VERWALTUNGSAUSSCHUSS DES EUROPÄISCHEN
ÜBEREINKOMMENS ÜBER DIE INTERNATIONALE BEFÖRDERUNG
VON GEFÄHRLICHEN GÜTERN AUF BINNENWASSERSTRÄßEN
(ADN)

Änderungsentwürfe zu der dem ADN beigefügten Verordnung¹

In seiner vierundzwanzigsten Sitzung (31. Januar 2020) forderte der ADN-Verwaltungsausschuss das Sekretariat auf, eine konsolidierte Liste aller Änderungen zu erstellen, die er im Hinblick auf ein Inkrafttreten am 1. Januar 2021 angenommen hat, damit diese zum Gegenstand eines offiziellen Vorschlags nach dem in Artikel 20 geregelten Verfahren gemacht werden können. Die Notifizierung sollte spätestens am 1. Juli 2020 erfolgen und den geplanten Inkrafttretungszeitpunkt (1. Januar 2021) beinhalten (siehe ECE/ADN/53, Absatz 22).

Typ G, Ladetankzustand 2
Ladetanktyp 4“.

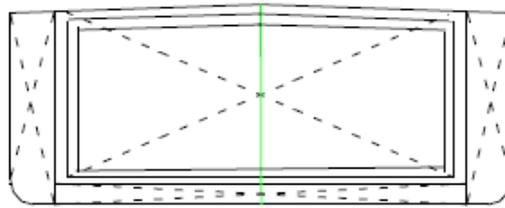
In der Begriffsbestimmung von „*Schiffstypen*“, die Skizze zu Typ G zu den Skizzen zu Typ G hinzufügen.
